Merknad til planforslag - Områderegulering for Midtmarka og Rotemyra i Alver kommune - Offentlig ettersyn og høring

Nordhordaland padleklubb har flere merknader til planforslaget. Våre merknader knytter seg først og fremst til område BIA (idrettsanlegg) med tilhørende sjøareal utenfor, i plankartet vist som område V1.

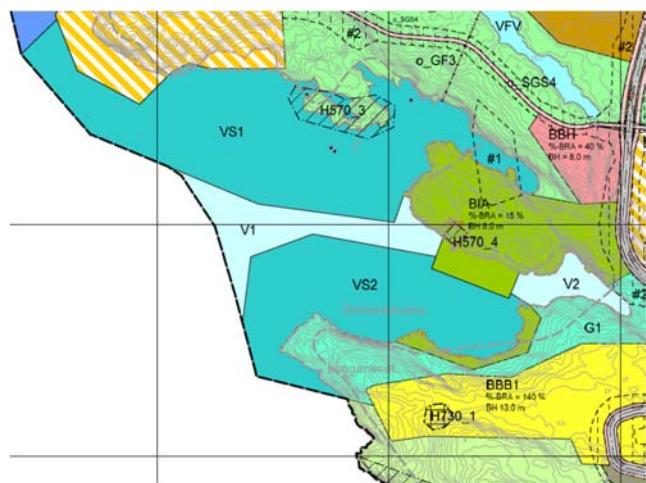
Jfr. planbestemmelsene pkt. 4.1.6 kan felt BIA nyttes til umotorisert sjøsportanlegg. Tiltak som er tillatt er kaianlegg, båtopptrekkasanlegg, båthus, klubbbhus, garderober, båtlagringsanlegg og tilhørende tekniske anlegg og parkeringsplasser.

Med henvisning til dette stiller vi spørsmål ved hvilke konkrete vurderinger som er gjort i forbindelse med plasseringen av småbåthavner både nord og sør for felt V1.

Småbåthavnene VS1 og VS2 er foreslått lokalisert tett opp til sjøsportsenteret og planen avsetter kun en smal korridor på ca. 20 m ut til Flatøyosen for den umotoriserte sjøsporten. Det er vanskelig å se for seg noe annet enn at etablering av disse småbåthavnene (i tillegg til den allerede eksisterende småbåthavnen på motsatt side av Flatøyosen) vil medføre at båttrafikken vil gå på kryss og tvers i dette området. Dette vil etter vår vurdering skape stor risiko for påkjørslor og skader. Spesielt er vi bekymret for tilbudet Nordhordland padleklubb har for paraidretten og den yngste brukergruppen bestående av barn og unge. Aktivitetslederne har et spesielt stort ansvar for disse deltagerne, så det er viktig at hele idrettsanlegget vårt, som er på sjøen, er for det meste fri for motoriserte fartøy. Padleaktivitetene for disse brukergruppene er hovedsakelig inne i Flatøyosen, langs land og i alle viker fra Framo forbi Skitndalsvika, Søre Eidavika og langs Håøya tilbake til Framo. Hele kystlinjen blir brukt til å øve på svingeteknikker og ilandstigning, så det er viktig at småbåthavner og kyststi ikke legger hinder for denne treningen. Det er viktig at vi har full kontroll med deltagerne hele tiden og ikke mister de av syne bak båter som ligger ankret opp. Dersom det blåser er det ofte vindretning og styrke som bestemmer hvilke område/viker vi bruker på de ulike treningsøktene.

ROS-analysen som er utført omtaler faren for trafikkulykker på land som følge av utbygging av nytt boligområde. Vi kan ikke se at det er tatt stilling til fare/ ulykker på sjø, som følge av disse arealformålene plasseres tett opp mot hverandre. Problemstillingen synes heller ikke å være tema i planbeskrivelsen som skal gi et bilde av konsekvensene knyttet til realisering av planforslaget.

- Behovet for parkering for andre formål enn sjøsportsenteret må vurderes allerede i områdeplanen.
- Etter vår vurdering bør kyststien legges et godt stykke nordøst for sjøsportsenteret, uten at den går innom odden i område BIA. Dette for at aktivitetslederne skal ha full kontroll med sine egne deltagere i forbindelse med aktivitetene, og at bæring av kajakker inn og ut av båthusene, biltak og lengre vil skape konflikt med andre gående og er en potensiell fare for skade på person. Dersom plasseringen av trasé for fremtidig kyststi ikke fastlegges i områdeplanen må denne på lik linje med øvrige tiltak være underlagt plankravet for område BIA.
